2023年度 原子力事業者防災業務計画修正対応のうち 自治体意見の反映（追加修正）について

弊社は2023年7月18日から玄海、川内原子力発電所原子力事業者防災業務計画（以下「業務計画」）の修正に係る自治体との協議を行っているところであるが、協議先自治体より川内業務計画に対し、修正意見を受領したことから、同計画へ意見反映を行うとともに玄海業務計画に対しても同意見の反映を行う。

避難退域時検査場所における検査手順

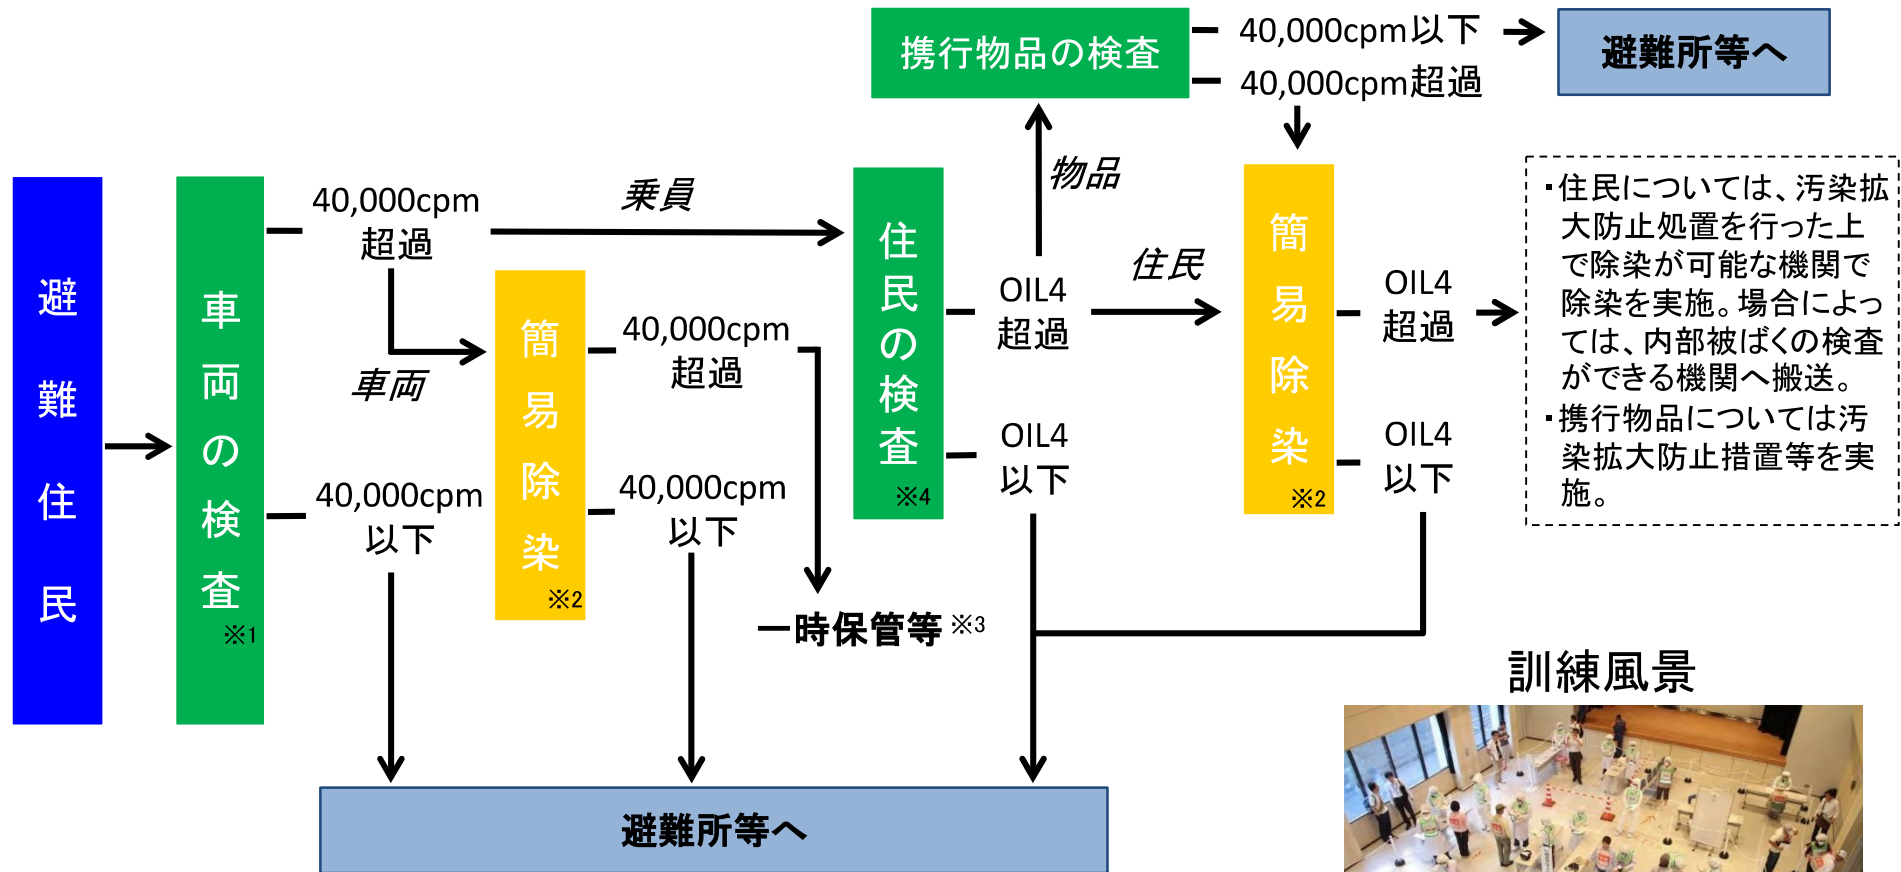
○業務計画「第4章 緊急事態応急対策等の実施」に以下の内容を盛り込むこと
について検討すること

- ・避難退域時検査及び除染に係る要員の派遣、資機材の提供ならびに発生した汚染水・汚染付着物等の処理
- ・避難退域時検査及び除染の結果、車両の一時保管が必要となった場合の保管場所確保への協力

- ※1 一時移転等を行う住民の検査は、乗員の代用として、まず車両検査を行う。
- ※2 避難時の除染や緊急事態応急対策活動等により発生した汚染水・汚染付着物等については原子力事業者が処理。
- ※3 車両の一時保管が必要となった場合は、原子力事業者の協力の下、保管場所を確保。
- ※4 乗員の代表者の検査を行い、代表者がOIL4超過の場合には乗員全員の検査を行う。
